Keuringsverslag van een elektrische laagspanning- en zeer lage spanningsinstallatie

NIET CONFORM

Straatnaam Vlierkensstraat
Huisnummer 96
Busnummer
Postcode 1800
Gemeente Kassei
Land België

Controlebezoek van een huishoudelijke installatie volgens (KB 08/09/2019) - AREI Boek 1- 6.5. en 4.2.4.3.

Afbeelding schakel- en verdeelbord:

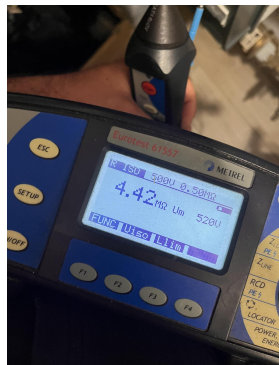
I2.02 De continuïteit van equipotentiaal en/of beschermingsgeleiders zijn niet gewaarborgd. (Boek 1 Onderafdeling 5.3.5.3.G. en 5.4.3.5)

I3.08 Een demonteerbaar aansluitstuk (aardingsonderbreker) dient aangebracht te worden in de aardgeleider teneinde de meting van de aardweerstand mogelijk te maken. (Boek 1 Onderafdeling 5.4.3.5.)

I4.01 Hoofdequipotentiaal verbindingen dienen verwezenlijkt worden, ontbreken, zijn niet geel-groen, onvolledig, <6mm². (Boek 1 Onderafdeling 5.4.4.1. en 5.1.6.2)

I5.02 De aanduiding van de stroomkringen en/of apparatuur, aansluitklemmen, enz dient aangebracht of vervolledigd te worden. (Boek 1 Onderafdeling 3.1.3.1. en 3.1.3.3.A. en 5.1.6.1)

I5.09 De genaakbare, naakte onder spanning staande delen zijn onvoldoende afgeschermd. (Boek 1 Afdeling 5.1.4. en 4.2.2.3.)

I5.10 Niet gebruikte invoeringen van het verdeelbord zijn niet correct of onvoldoende afgedicht. (Boek 1 Afdeling 5.1.4. en 4.2.2.3.)

I5.13 De nominale spanning dient duidelijk vermeld te worden op een oordeelkundig gekozen plaats. (Boek 1 Onderafdeling 3.1.3.3.)

I8.21 Kabeldoorvoeren uit te voeren met wartels of gelijkwaardig bescherming (Boek 1 Onderafdeling 5.2.6.1.).
